ご質問1

NGNの商用サービス開始後に、IPv6ネイティブ接続を実現するために改めて網改造を要するに至ったことは、NGNの「設計不具合」によるものであったと評価することも可能である。この点や、一般的なIP機器の法定耐用年数は6～9年程であること、現段階でNGNの商用開始後約3年半が経過しようとしていることを踏まえると、来るべきNGN(例:「NGN3」や「NGN4」)に用いられるIP機器の更改のタイミングにおいて、NTT東西は事業者が要望している新しい機能をNGN及びアクセス回線に導入する考えはあるか。

●ファイバシェアリングの実現イメージ

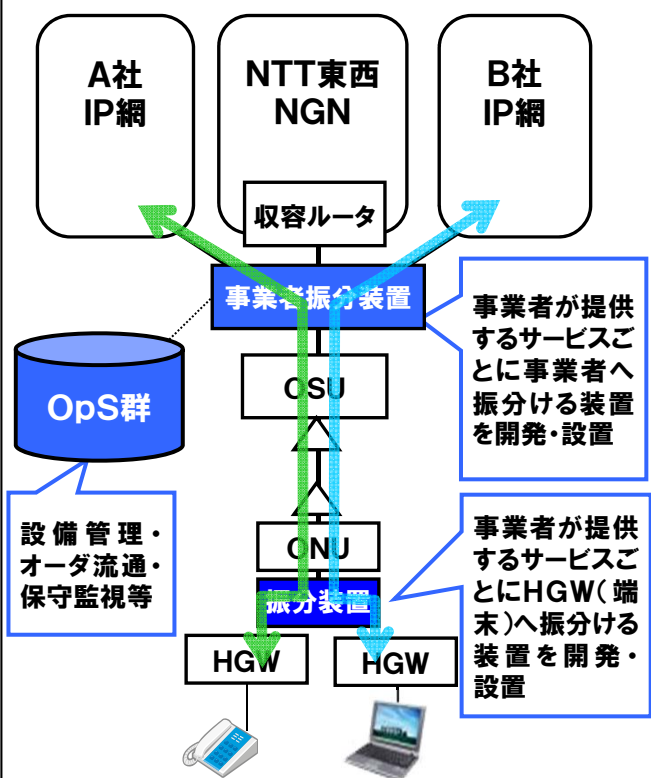
(3) ファイバシェアリング

・なお、ファイバシェアリングを実現するためには、

- ①VLAN番号をサービス毎・事業者毎に振分ける事業者振分け機能を新たに開発・導入、及びお客様宅内にも同様な機能を具備した振り分け装置の設置
- ②そのうえで、当社／他社双方のトラヒックを管理(帯域管理、受付制御)する共通の制御機能やオペレーション機能を新たに開発・導入
- ③設備管理、オーダ流通、保守監視等のオペレーション機能の開発・導入
- ④1ユーザに複数のVLANを設定(複数のサービスの提供)ができる機能をOSUおよびONUに追加

等が必要となるため、既存のNGNのネットワーク機器を更改すれば実現できるというものではありません。

●波長重畳接続機能の実現イメージ

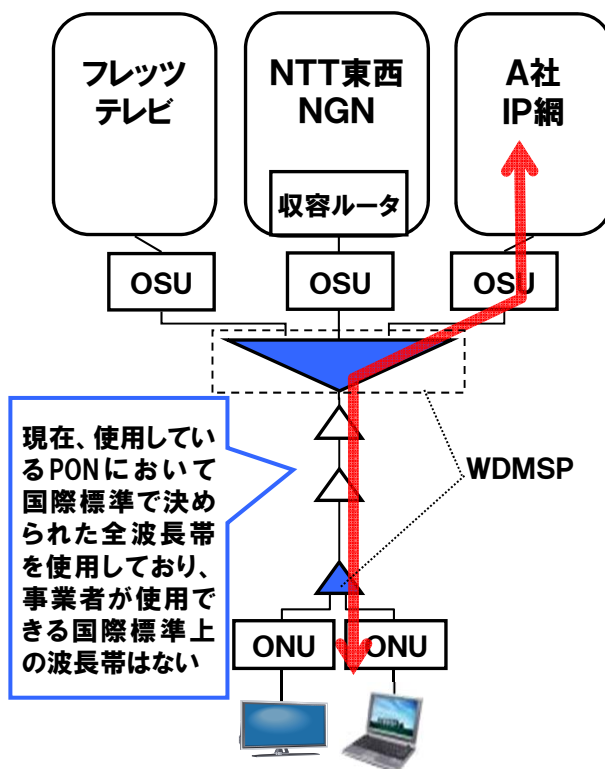
(4) 波長重畳接続機能

- ・ただし、波長重畳接続機能を実現するためには、現在、国際標準で決められた波長帯は全て使用しているため、国際標準化されていない波長帯を利用するためには、国際標準化されることが先決です。
- ・仮に標準化されていない波長帯を日本独自に利用するとしても、当該波長帯は波長幅が狭いため、現用の波長帯との干渉を回避するために、高精度のOSU・ONUを当該接続を要望する事業者が自ら開発し、当該事業者自ら設置する必要があります。
- ・さらに、現行のNTTが設置するWDMスプリッタは、接続事業者向けのポートがないため、これを置き換える必要があるため、要望する事業者のコスト負担が必要です。

●GC類似接続機能の実現イメージ

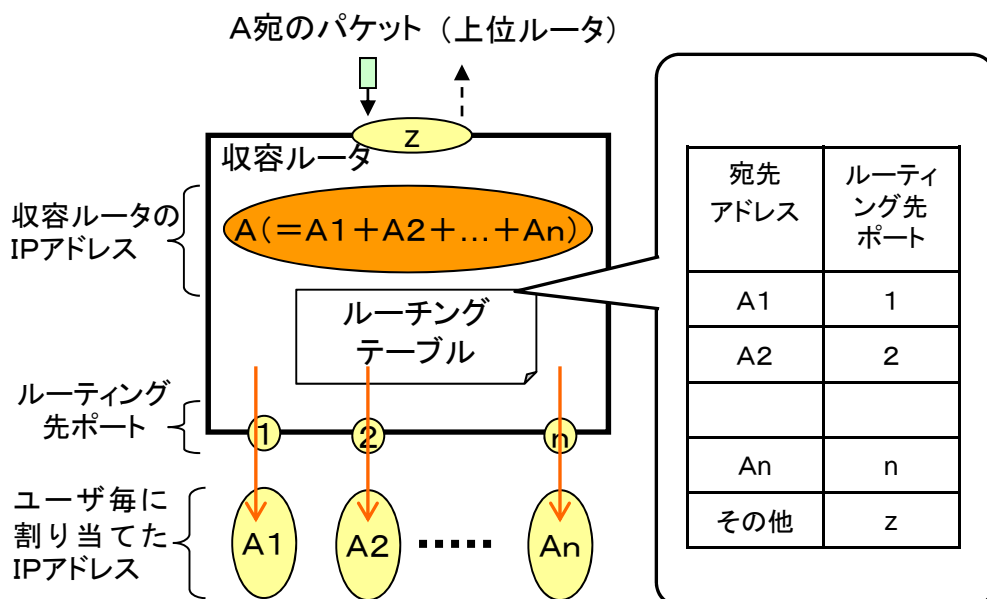
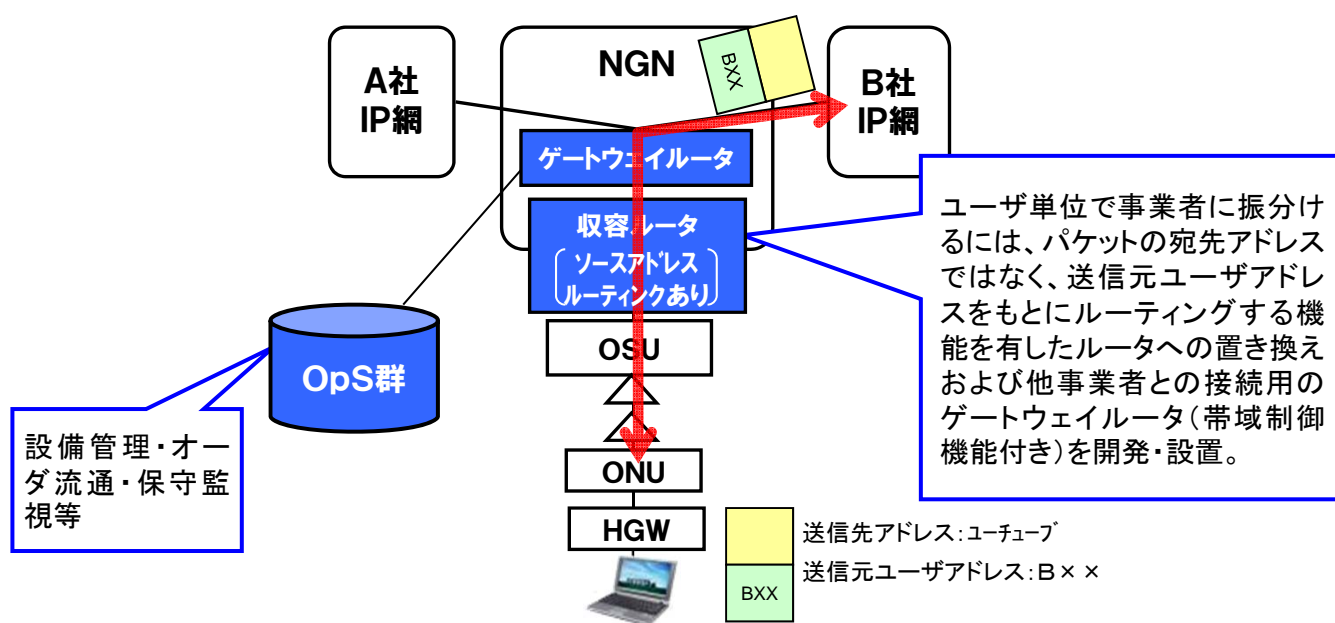
GC接続類似機能に関する提案に対する反論について、技術的な観点から、もう少し詳細な説明を頂きたい。

- ・通常、ルータは送られてきたパケットの宛先アドレスに基づきルーティングを行っており、NGNの收容ルータにおいても同様の仕組みとなっております。
- ・具体的には、收容ルータは、ユーザ毎に割り当てたIPアドレスと当該ユーザ(IPアドレス)を收容するルーティング先ポートを括りつけたルーティングテーブルを有しており、パケットが送られてくると、当該ルーティングテーブルを参照しパケットを転送します。
- ・上り通信の場合は、收容ルータのルーティングテーブルにアクセス先のIPアドレスがないため、こうした收容ルータにない宛先アドレスのパケットが送られてきた場合は、收容ルータは一意に上位ルータへ転送する設定となっております。
- ・これに対し、收容ルータでユーザ単位にパケットを事業者へ振分けるためには、パケットの宛先アドレスではなく、送信元ユーザのIPアドレスを見て当該事業者のルータへパケットを転送する機能が必要となります(ソースアドレスルーティング)が、当該機能はIPルーティングの方法としてイレギュラーなものであり、GC接続類似機能を実現するためには、そういったイレギュラーな機能を具備することを強いられることとなります。
- ・さらに、実現にあたっては、既存の收容ルータをソースアドレスルーティングの機能を具備した收容ルータに置き換えた上で、その收容ルータの上部に他事業者との接続用のゲートウェイルータ(帯域制御機能付き)を開発・設置することが必要となり、加えてオペレーションシステムの開発・導入も必要となることから、膨大な費用がかかり、低廉なサービスの提供に支障を来すこととなります。
- ・こうしたことから、当社としてはGC類似接続機能を実施する考えはありません。
